**THONON-LES-BAINS : modification n°1 du Plan  
Local d'Urbanisme et modification du zonage  
d'assainissement de la commune**

Du 14 Février 2019 au 16 Mars 2019

## Page 80 du règlement PLU et page 37 des annexes :

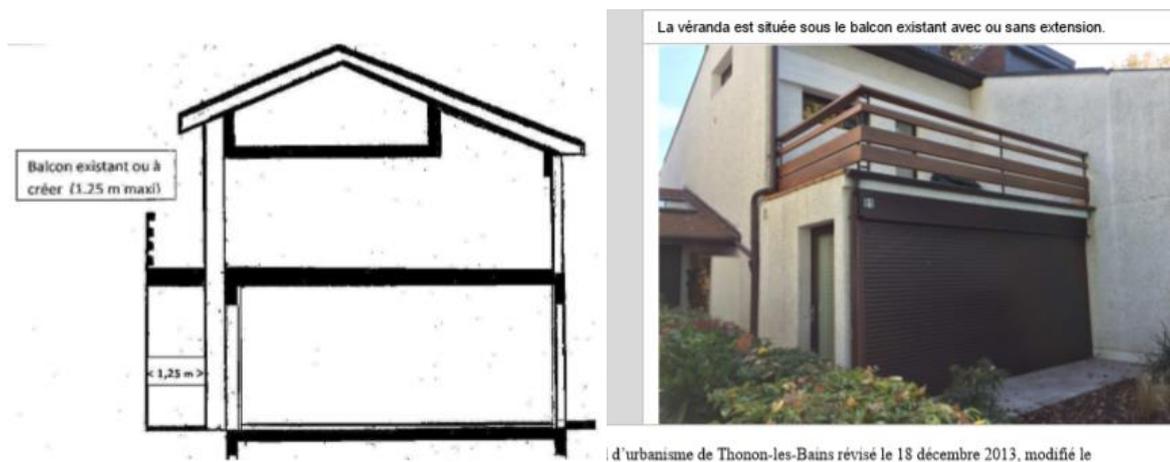
#### Questions :

- \* Peut-on modifier les dimensions pour permettre l'intégration d'un WC dans cette véranda ?
- \* Surtout pour les maisons qui sont positionnées au milieu d'un ensemble de trois maisons.

- \* Pour garder une harmonisation, ouvrants coulissants et une question pratique / technique ?

- \* Permettre la création d'une toilette (WC) pour les personnes handicapées et vieillissantes.
- \* Ne change en rien la vision et l'aspect de la maison.
- \* Augmenter la surface d'habitation pour les maisons positionnées au milieu d'un ensemble de trois maisons n'ayant pas de possibilités de constructions d'annexes, ainsi que celle n'ayant pas de surface suffisante pour la construction d'annexes (coté canal).
- \* Harmonisation des constructions.
- \* Laisser les côtes flexibles entre min /max en fonction des surfaces de terrains/parcelles.
- \* Augmentation charge fiscale.

CONSTRUCTIONS ANNEXES

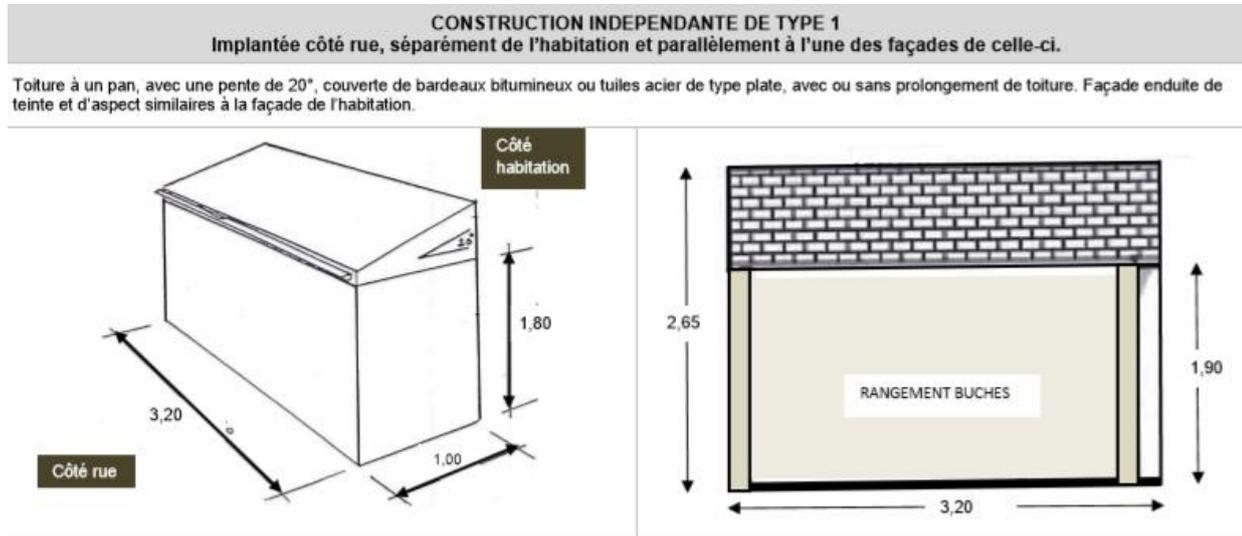
PROPOSITIONS :

Il est autorisé la construction d'un abris bois ou d'un petit local de dégagement suivant les plans en annexe.  
La construction sera faite avec les matériaux utilisés sur Port-Ripaille.

Extrait :

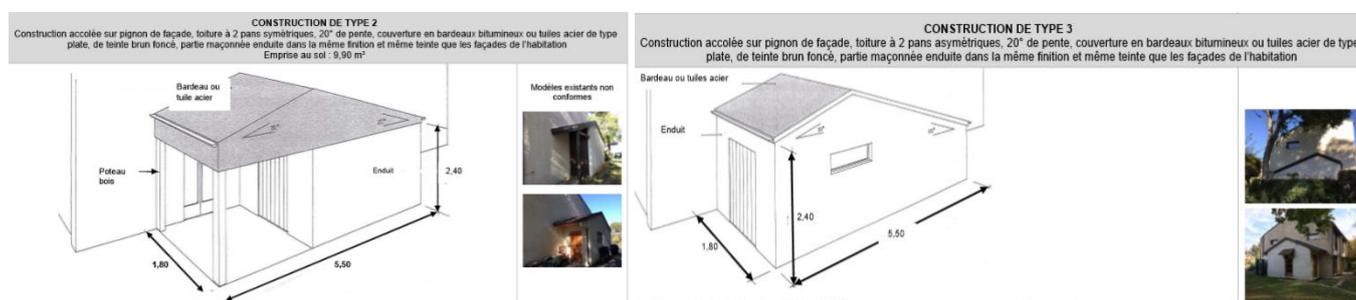
- \* Ne pas inclure l'abri-bois dans la construction du carport de type 2, il faut le différencier de cette construction.
- \* Rajouter un local de rangement pour pouvoir y intégrer, un abri de jardin indépendant et un abris bois.

ZONE A  
COTE ACCES

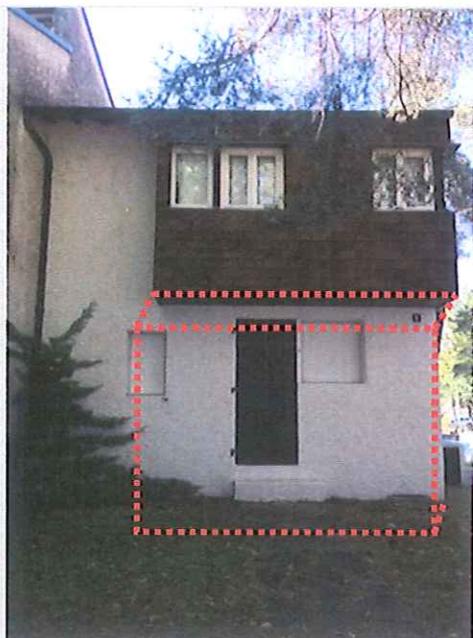
*\* à faire la même information ?*

**LUCARNES  
CHIEN ASSIS**

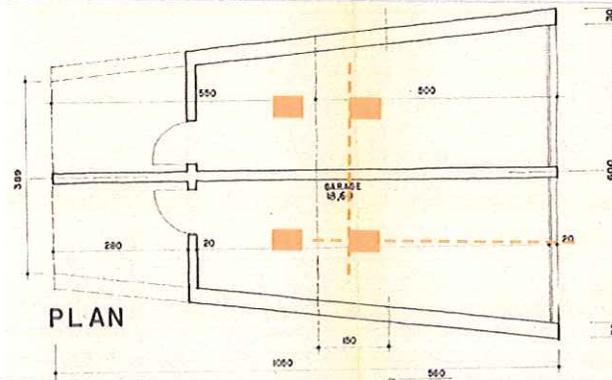
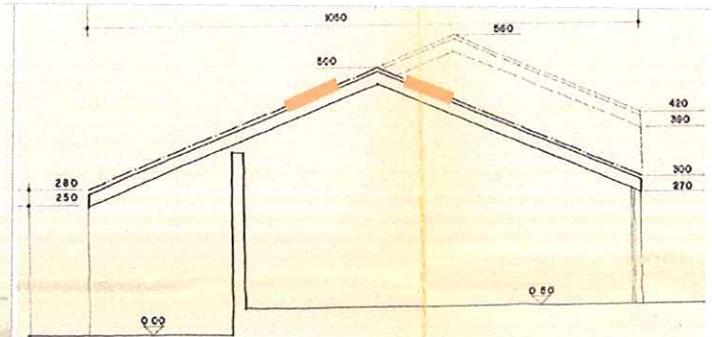
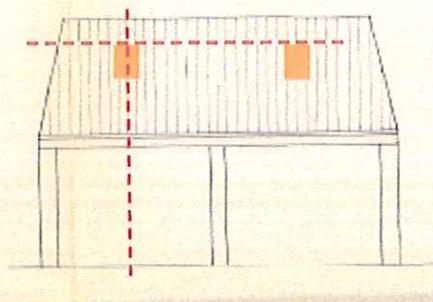
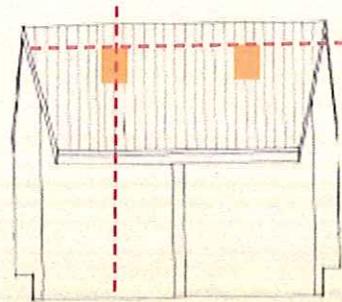
*Permis déjà accepté par la mairie (lucarne similaire construction originale P.S N°7)*

*Permis déjà accepté il y a 18 ans lors rénovation*

**ZONE A**

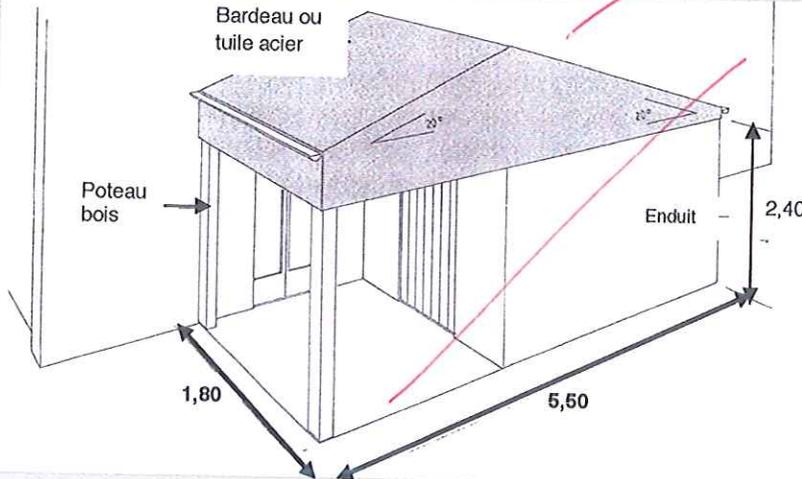
*ne s'applique pas du tout dans la zone A !*

**CONSTRUCTION DE TYPE 3**

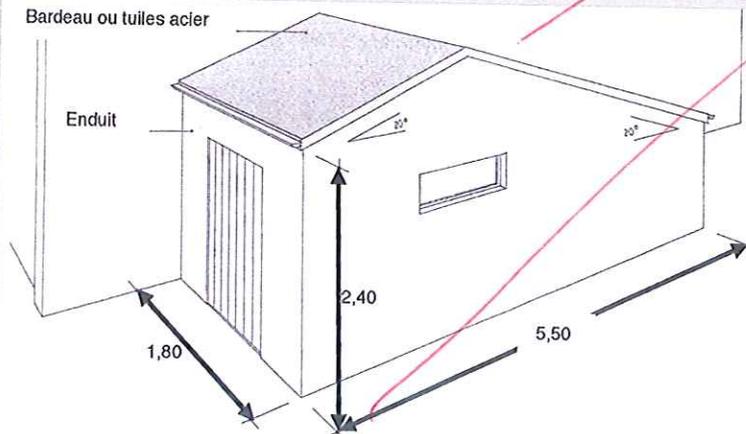
*zone B : pas de stationnement des véhicules planifié / possible  
 côté rue ; stationnements prévus le long route  
 d'accès côté ouest*

ANNEXE DE TYPE 3

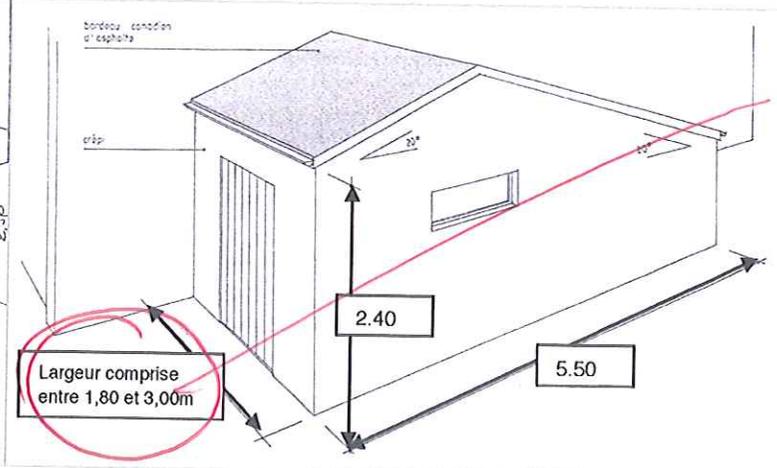
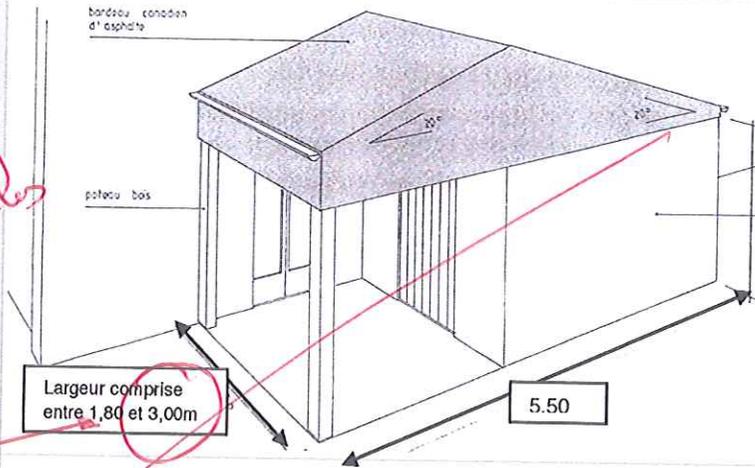
*No sert à rien  
ou Pre aux Saubs*

ZONE B

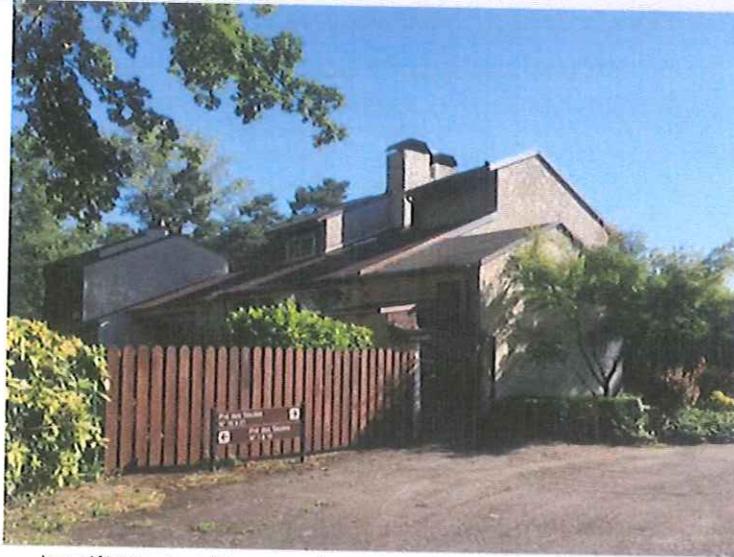
*← toutes façades pignons  
donne sur partie  
commune → donc  
non constructible a priori !  
\**

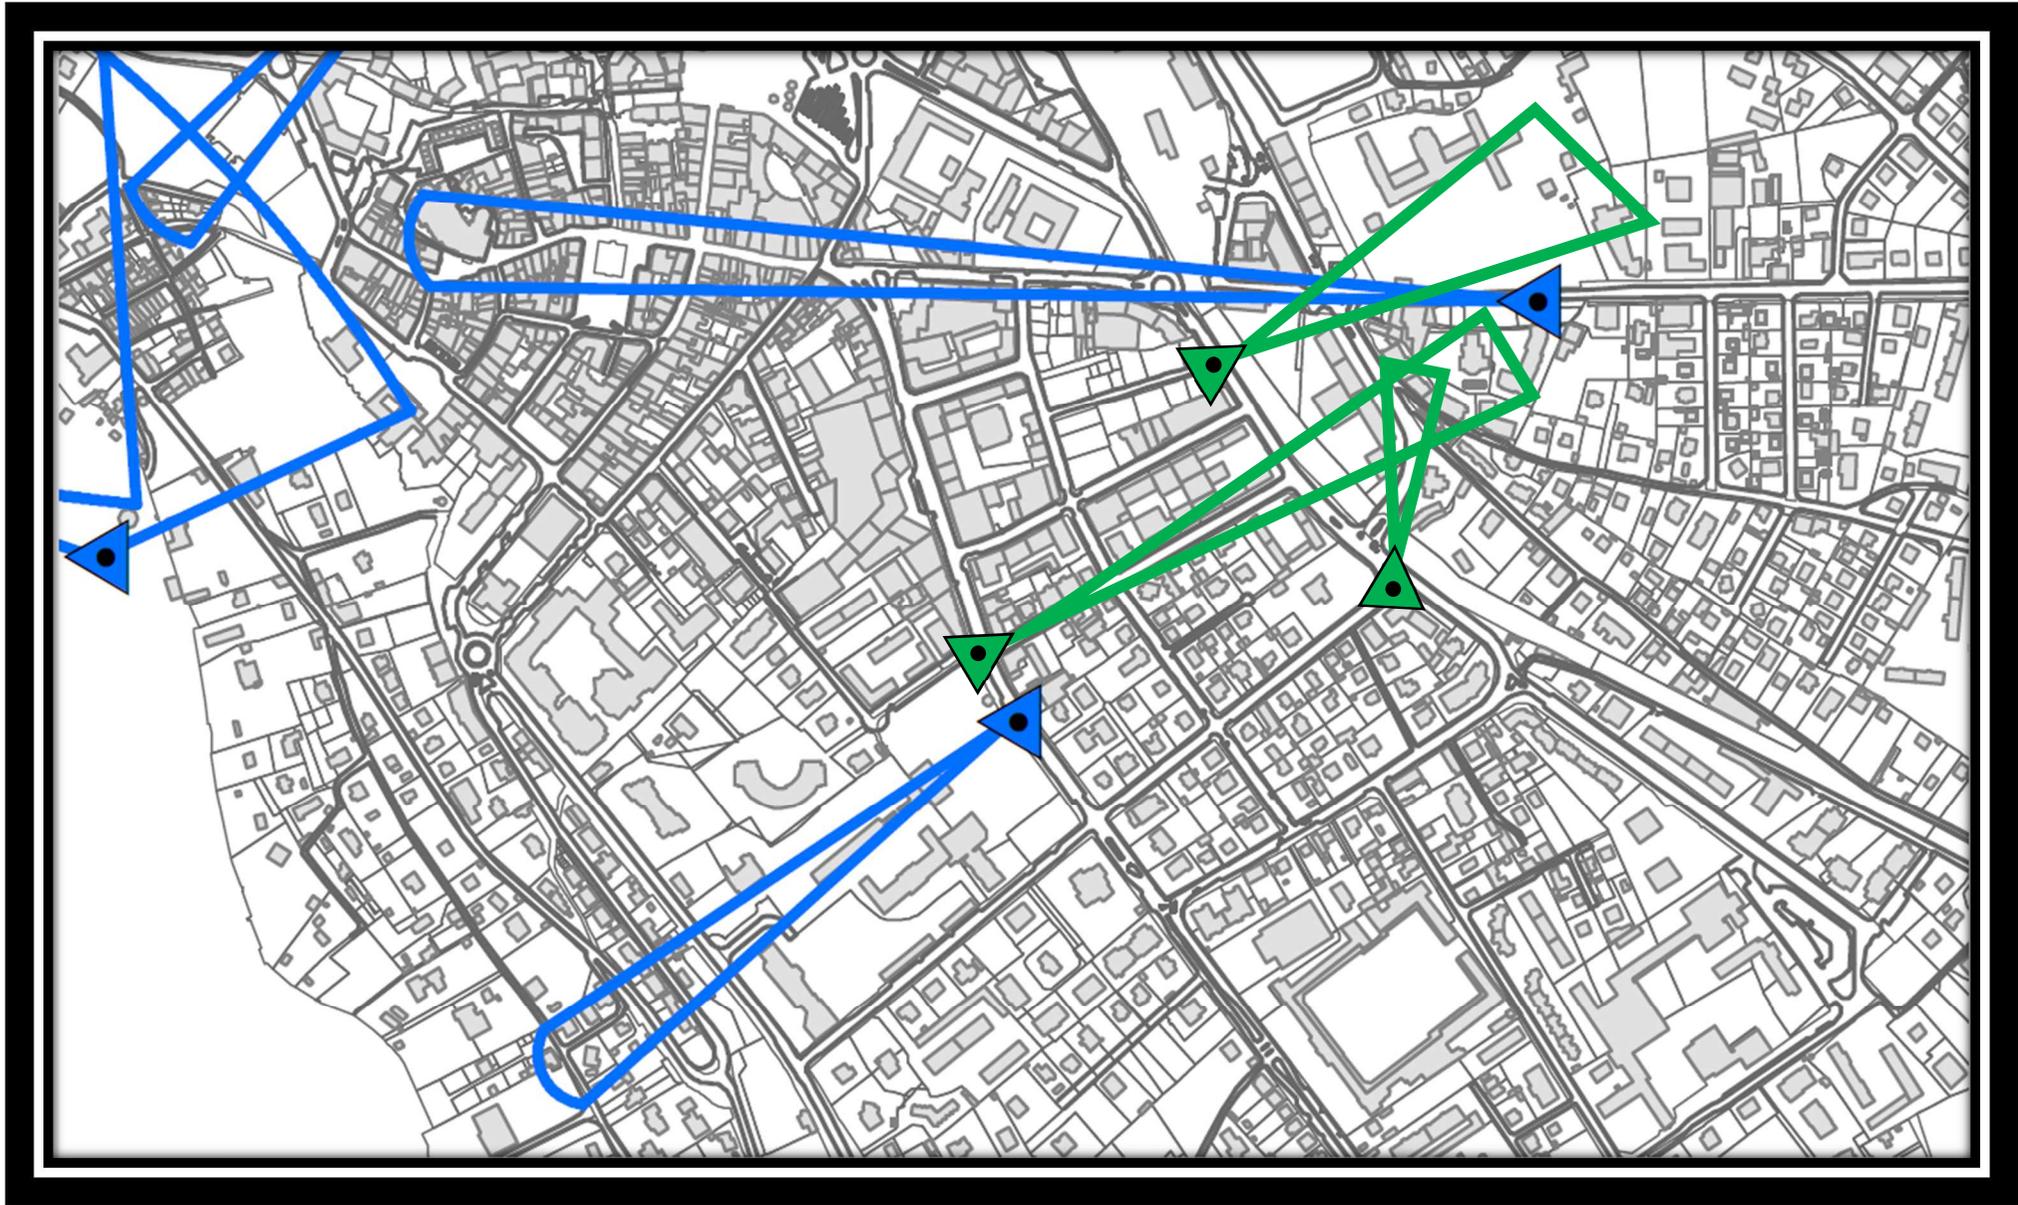
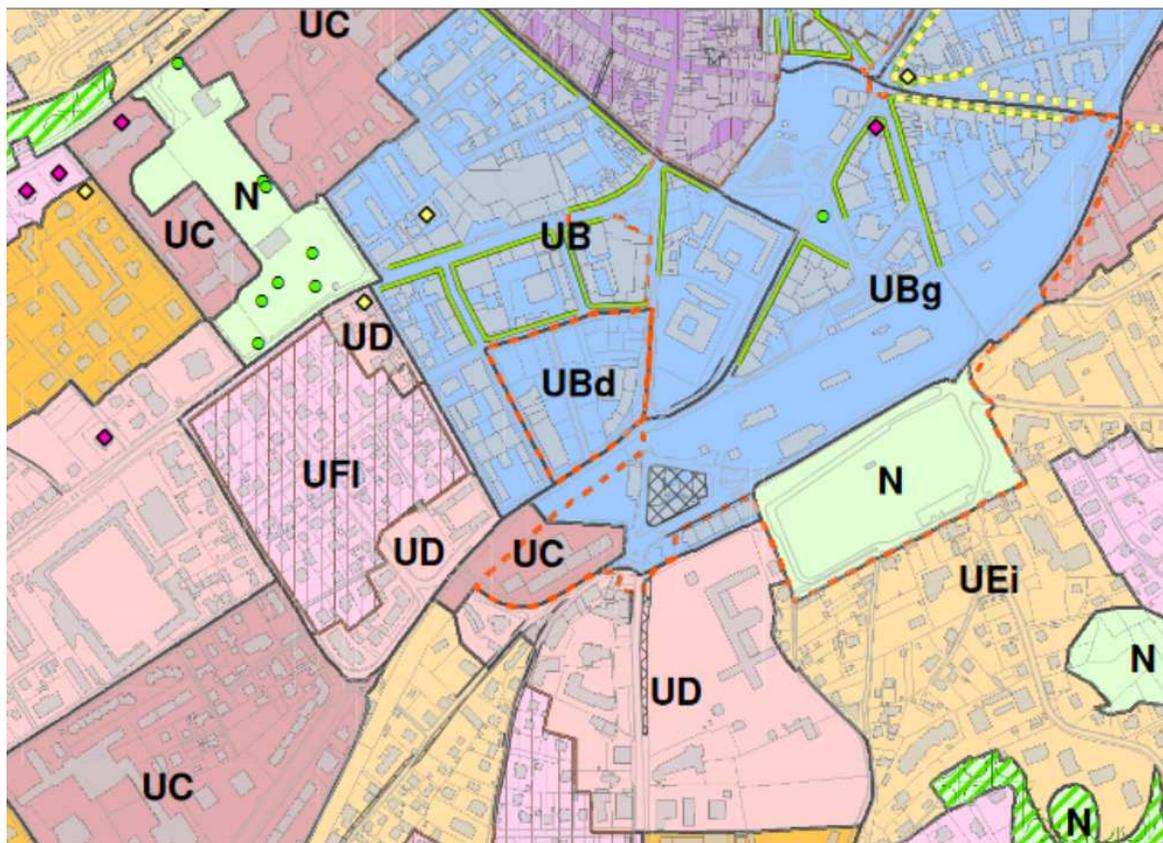
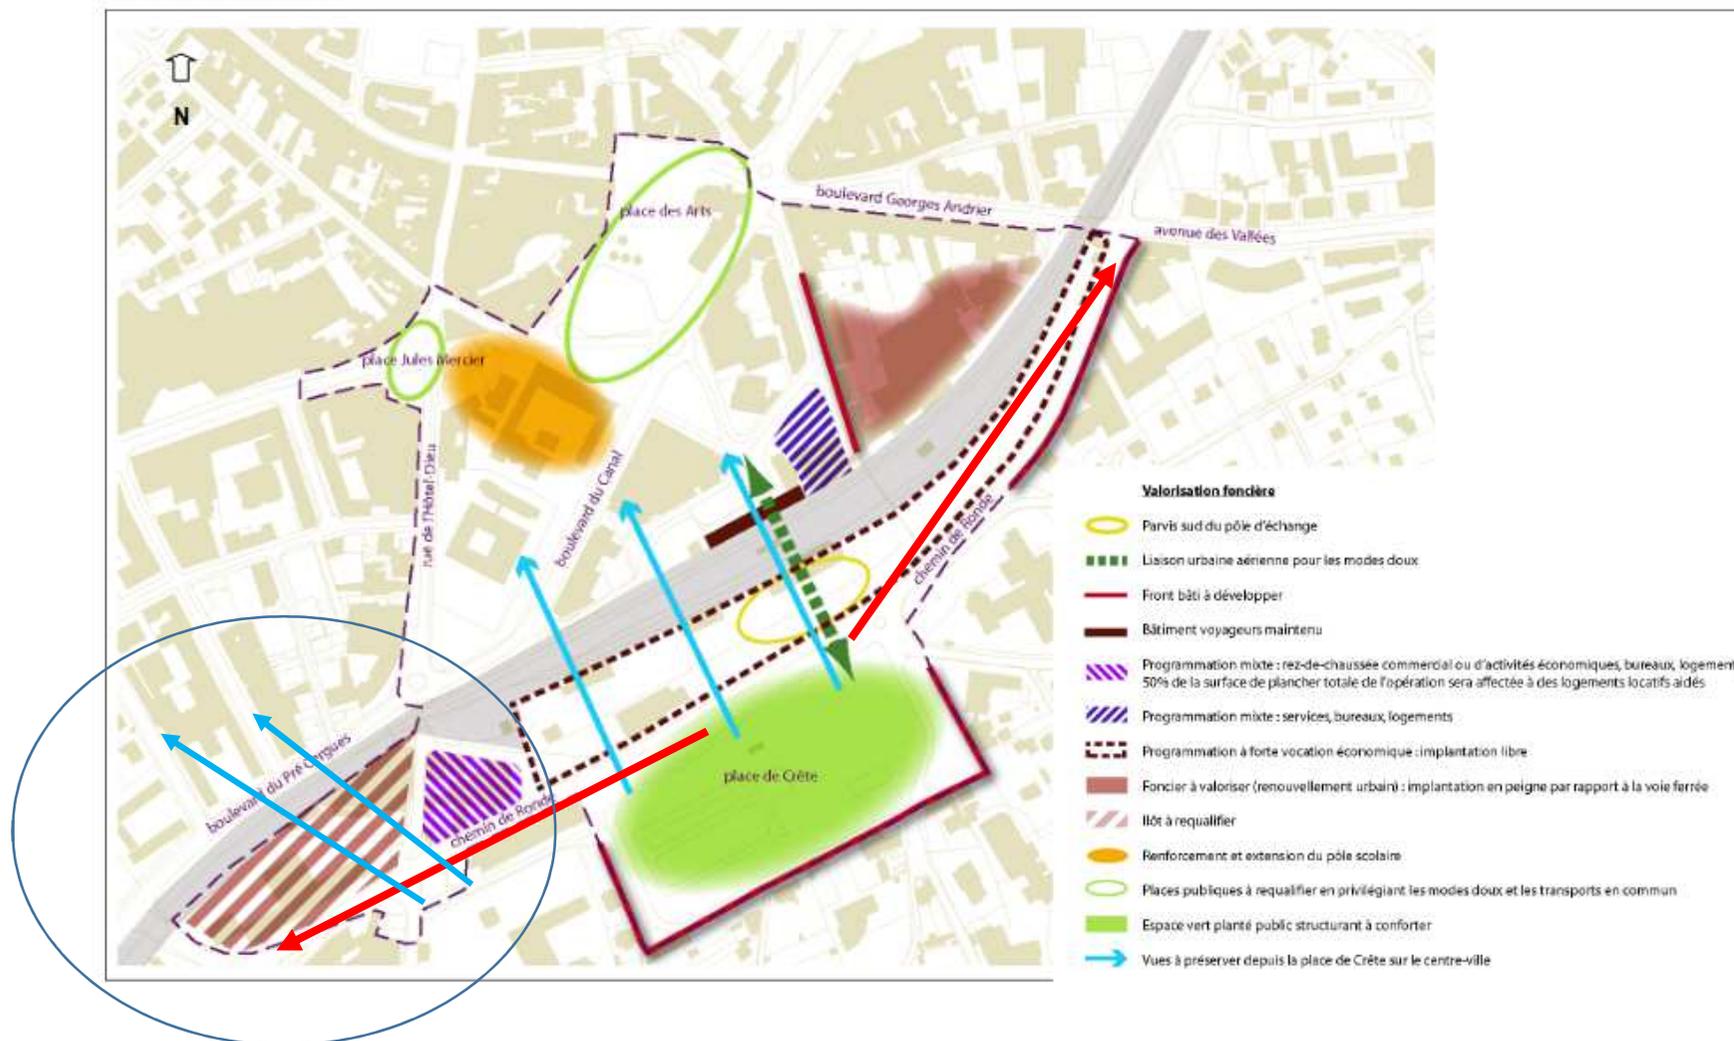
Les cones de vue existants sont en bleu, les cones supplémentaires évoqués plus haut sur les photos et à prendre en compte sont marqués en vert.  
(remarque : Ces vues sont notées de la ville vers les montagnes mais sont également intéressantes dans le sens Montagne vers Lac).

Photo Place de la libération située en contrebas de la place de Crête mais toujours en hauteur par rapport au centre-ville. Le relief intéressant de la Place de Crête a été « écrasé » et mis à plat par le nouveau programme à gauche sur la photo. La vue et la lumière des habitations en contrefort de la Place de Crête ont été obstruées.

Quid du passage de la zone UC de l'ancienne caserne vers une zone UBg où les hauteurs autorisées passe de 21m à 24m voire 31m sous certaines conditions, jusqu'à 3 fois la hauteur du bâti existant (services municipaux) ?

La hauteur dégressive des constructions le long du Chemin de Ronde vers l'Est et vers l'Ouest inscrite au PLU en Zone UBg sera à respecter (Flèches rouges ajoutées sur le plan).
